Ofício n.º 821/2021/GBSUP

Assunto: Solicitação de Faixa Elevada na Rua 24 de Janeiro.

RELATÓRIO DE VISTORIA N.º 116/2021/CAMOB

Assunto: PROPOSTA DE SINALLIZAÇÃO NA RUA 24 DE JANEIRO
Local: RUA 24 DE JANEIRO - PROXIMIDADES DA ESCOLA MARIA ANGELETA
Data: DEZEMBRO/2021
Desenhado por: MARCELO FONSECA
Responsável Técnico: RBTTRANS
Assinatura: RBTTRANS
SEM ESCALA

FOTO 01 – RUA 24 DE JANEIRO

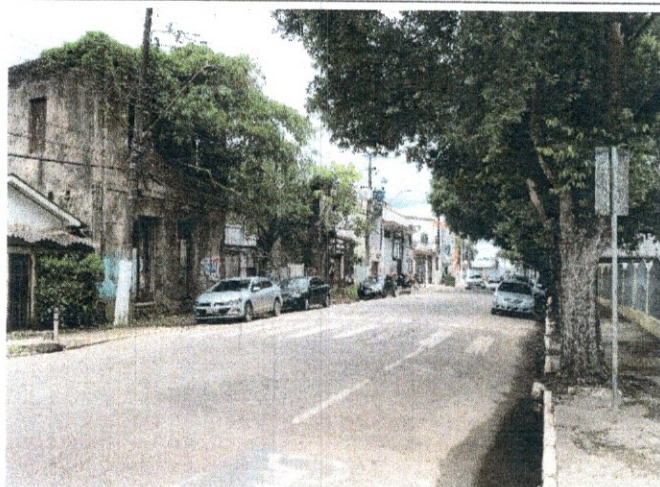
Em vistoria realizada no local no dia 08/12/2021, verifiquei que existe sinalização horizontal e vertical, composta por faixa de pedestres, placas de faixa de travessia e de redução de velocidade em área escolar, além da sinalização horizontal normal da rua. Entretanto, as placas apresentam desgaste e isso dificulta a visualização.

Considerando que se trata de uma via de grande fluxo de veículos e o principal acesso da ponte metálica para a Av. Chico Mendes, e que a escola dista a apenas 130m da saída da referida ponte, qualquer obstáculo físico ao fluxo potencialmente resultaria em retenção de veículos sobre a ponte, o que poderia implicar em aumento de carga estrutural sobre ela. Considerando também a Resolução nº 600/2016, do CONTRAN, que diz:

Art. 1º A ondulação transversal pode ser utilizada onde se necessite reduzir a velocidade do veículo de forma imperativa, nos casos em que estudo técnico de engenharia de tráfego demonstre índice significativo ou risco potencial de acidentes cujo fator determinante é o excesso de velocidade praticado no local e onde outras alternativas de engenharia de tráfego são ineficazes.

Recomendo inicialmente a revitalização e reparos da sinalização horizontal e vertical da região, incluindo a faixa de pedestres atual, substituição de todas as placas de sinalização de travessia e área escolar, e recomendo também a implantação de placas de indicação de faixa de pedestres a 50m de distância, na saída da ponte, como forma de indicar aos condutores com antecedência que estão na iminência de passar por uma área de travessia.
